GEOTECHNICKÝ DOHLED

Kralovice, výstavba nové haly v dílnách SŠ Kralovice

Objednatel	Střední škola, Kralovice, nám. Osvobození 32	
Zakázka	Výstavba nové haly v dílnách SŠ Kralovice	
	GEOTECHNICKÝ DOHLED – DÍLČÍ ZPRÁVA Č.5

Dílčí zpráva č.5 o výkonu GTD

Obr. 1: Situace základové spáry pod základovým pasem nového štítu ZP 3.

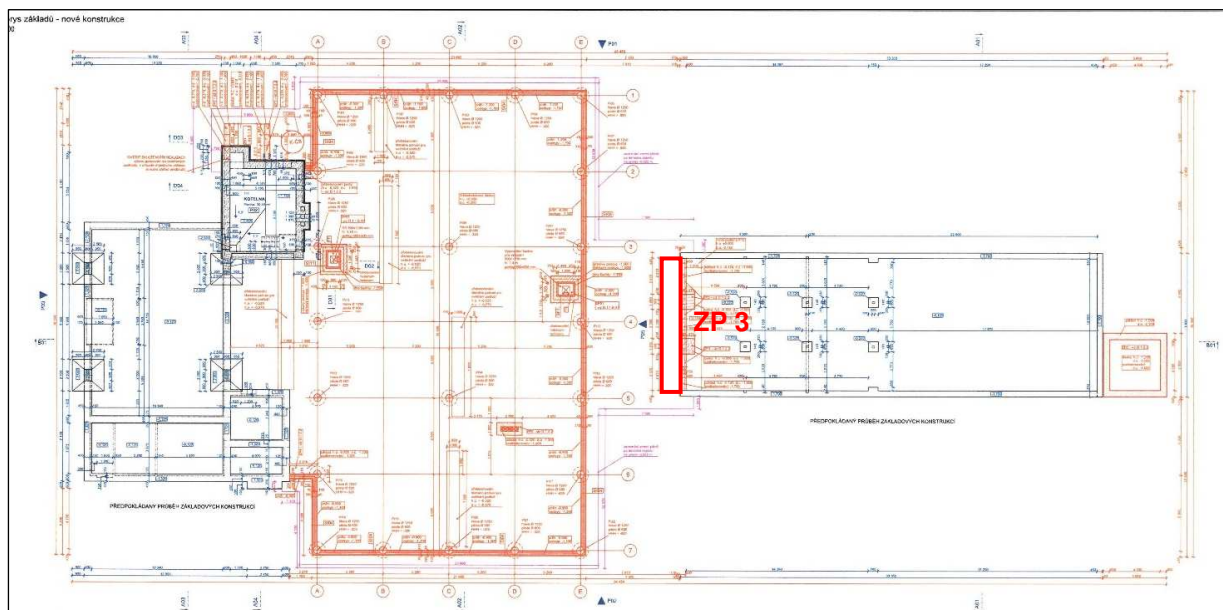
Dne 16. 4. 2024 byla provedena přebírka základové spáry pod základovým pasem nového štítu s označením ZP 3.

Základová spára se nachází v úrovni cca 1,70 m pod podlahou stávajícího objektu skladu. Základová spára zastihla jíly, tuhé konzistence, vlhké, s opracovanými úlomky podložních hornin o velikosti do 1 cm, rezavošedé barvy. Ve smyslu ČSN P 73 1005 *Inženýrskogeologický průzkum* jsou jíly řazeny do třídy **F6 Cl**.

Hodnotu tabulkové výpočtové únosnosti ve smyslu již neexistující normy ČSN 73 1001 Základová půda pod plošnými základy lze pro jíly, tuhé konzistence, s opracovanými úlomky podložních hornin o velikosti do 1 cm, tvořící základovou spáru pod základovým pasem nového štítu s označením ZP 3, uvažovat v minimální hodnotě $R_{dt} = 150 \text{ kPa}$.

Vzhledem k tomu, že základová spára pod základovým pasem nového štítu s označením ZP 3 nesplňuje požadovanou minimální hodnotu tabulkové výpočtové únosnosti, která je stanovena dle projektové dokumentace (Špalek, 2022) v minimální hodnotě $R_{dt \text{ min}} = 200 \text{ kPa}$, byla po konzultaci s projektantem upravena geometrie základového pasu.

Základová spára je vyčištěna a připravena na betonáž.
